COMUNE DI VICENZA

ELABORATI DI VARIANTE

**Variante parziale al Piano degli Interventi
Ambito di intervento unitario/coordinato
“A1 SANTA CORONA”**

OGGETTO: VICENZA (VI). Ambito di intervento unitario/koordinato “A1 SANTA CORONA”. Proposta di variante parziale al Piano degli Interventi (PI) per la valorizzazione del compendio ex Palazzo di Giustizia. Parere.

▭ stralcio n. 1

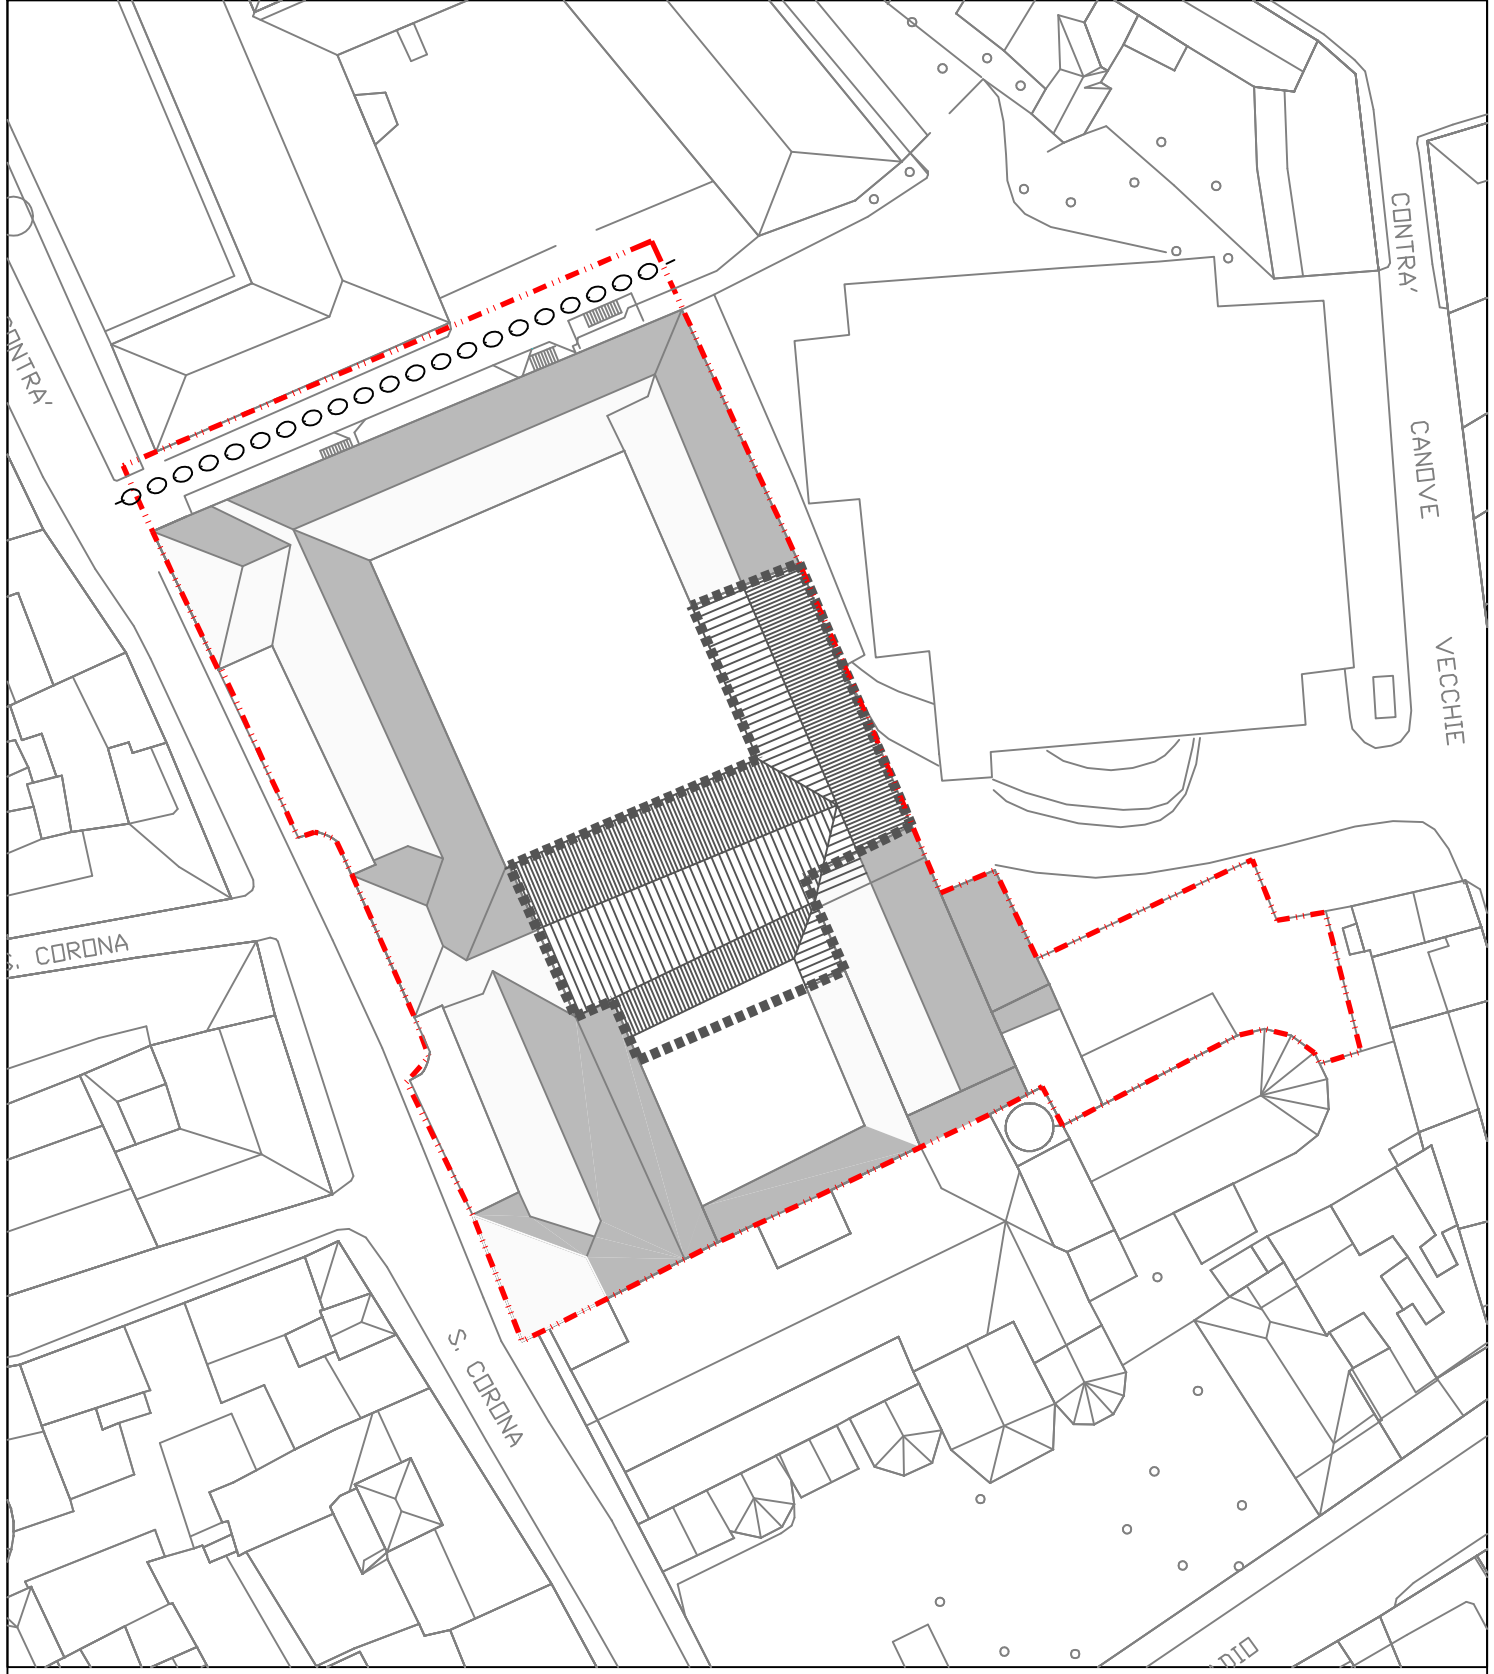
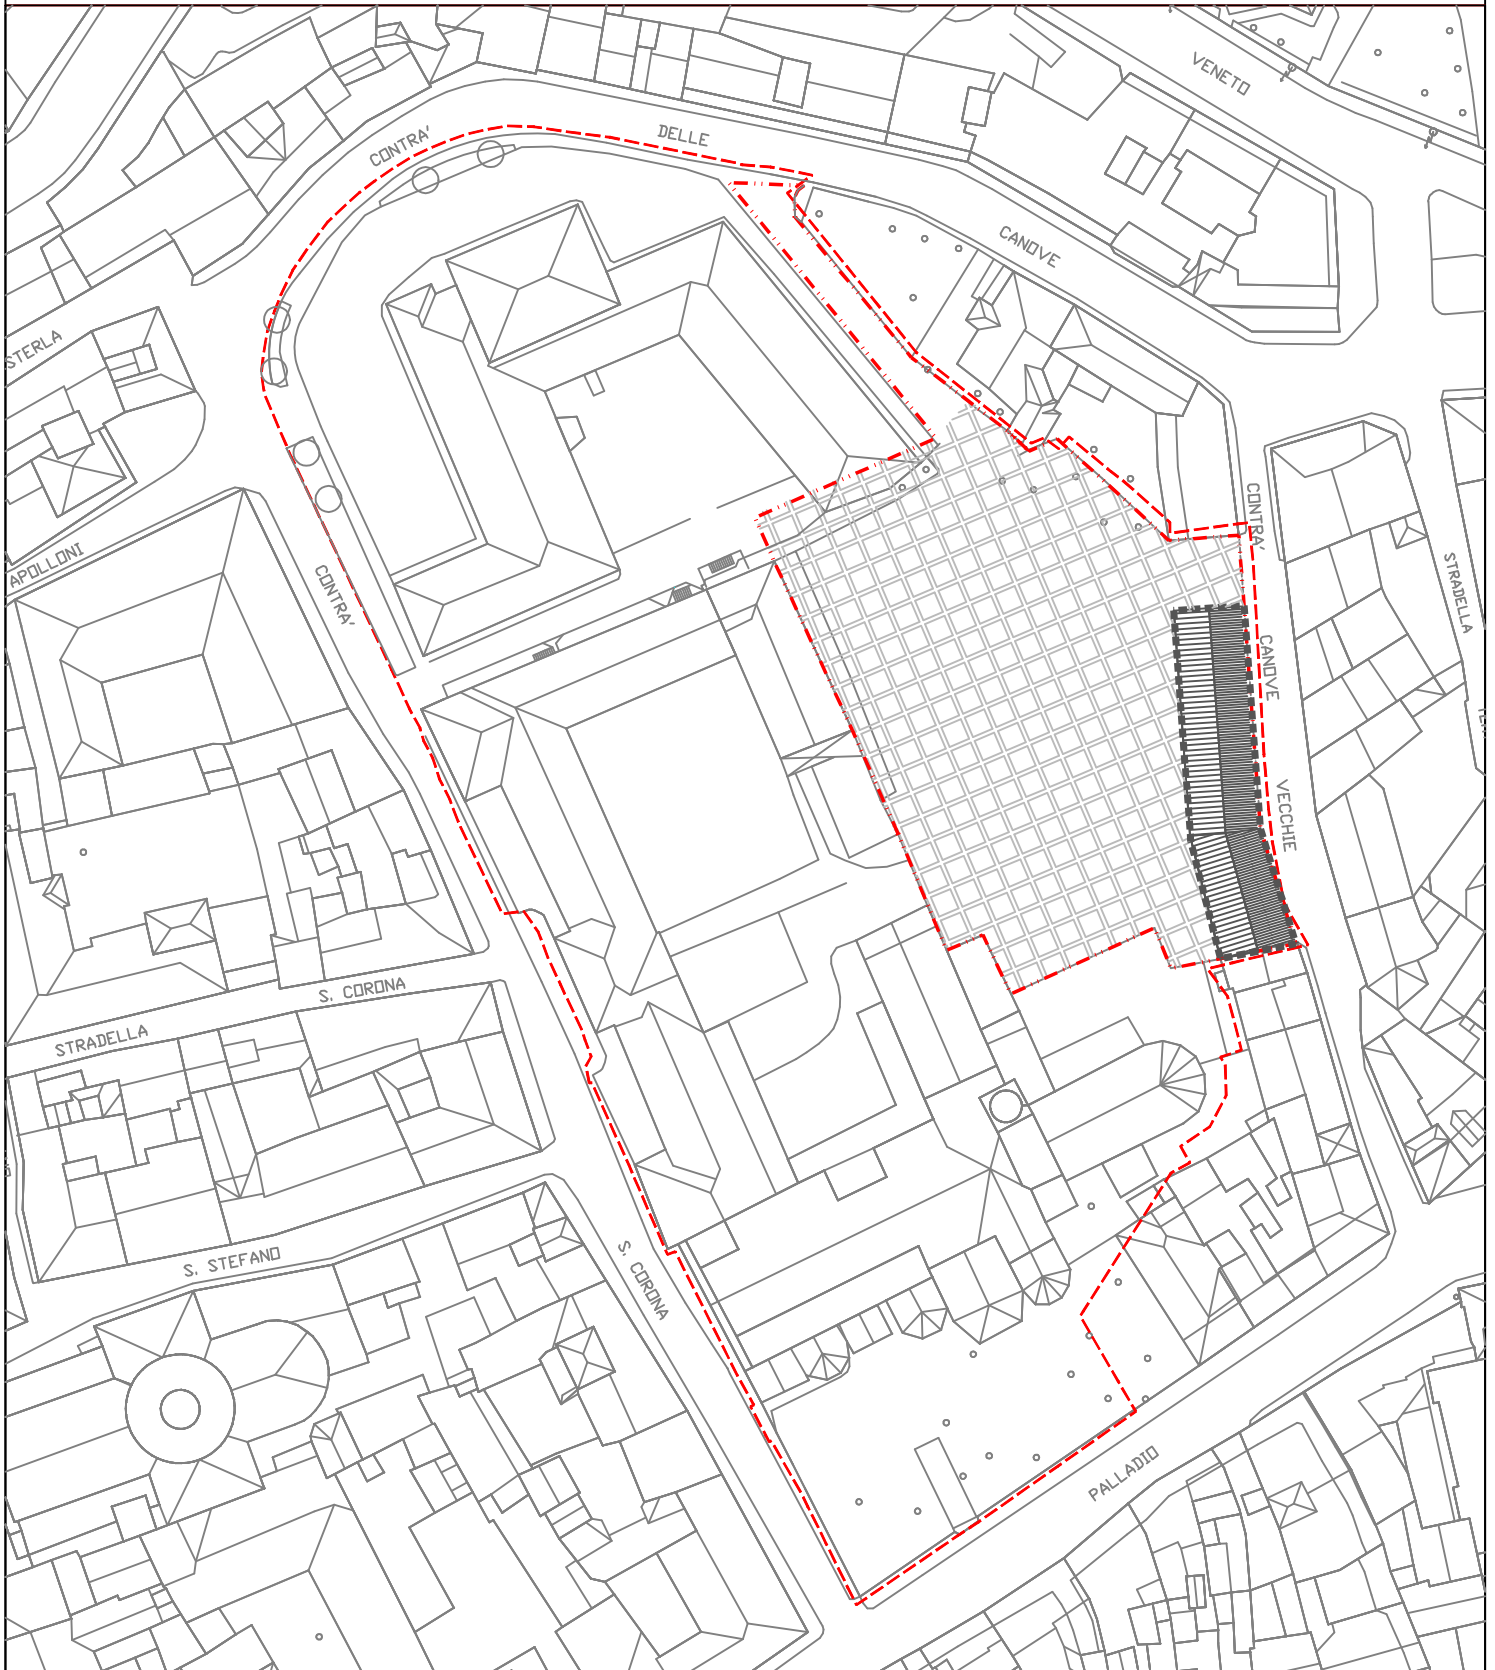
CONSIDERATO che in relazione allo stralcio 1 l'intervento proposto di ricostruzione filologica dell'originaria consistenza edilizia per le parti distrutte dell'ex convento domenicano dovrà essere supportato da un approfondito studio di indagine storico-stratigrafico, di sviluppo delle fasi costruttive e delle tecniche e dei materiali, al fine di consentire alla Scrivente di valutare la compatibilità dell'intervento;

1. Per quanto riguarda gli interventi di cui allo **stralcio 1** (Complesso di Santa Corona):

- *la progettazione definitiva ed esecutiva dovrà essere preceduta e supportata da uno studio di analisi sulle fasi di sviluppo costruttivo originarie sulla base di adeguate indagini storico-stratigrafiche che ne accertino l'esatta consistenza, la sagoma e le caratteristiche distributive e materiche ante-bombardamento. Tale studio corredato degli esiti delle indagini e la proposta progettuale dovrà essere sottoposta a questo Ufficio per valutare l'effettiva congruità storico-filologica della proposta ricostruttiva.*

- *Qualsiasi intervento volto a manomettere e/o alterare il sottosuolo dovrà rispettare la normativa vigente in materia di archeologia preventiva (D. Lgs. 36/2023, art. 41 c. 4 e allegato I.8; D.P.C.M. del 14/02/2022; art. 28 c. 4 del D. Lgs. 42/2004 e ss.mm.ii.), anche attraverso forme di semplificazione, che garantiscano in ogni caso tempistiche e risorse economiche adeguate a sostenere i costi delle operazioni archeologiche propedeutiche all'avvio dei lavori.*
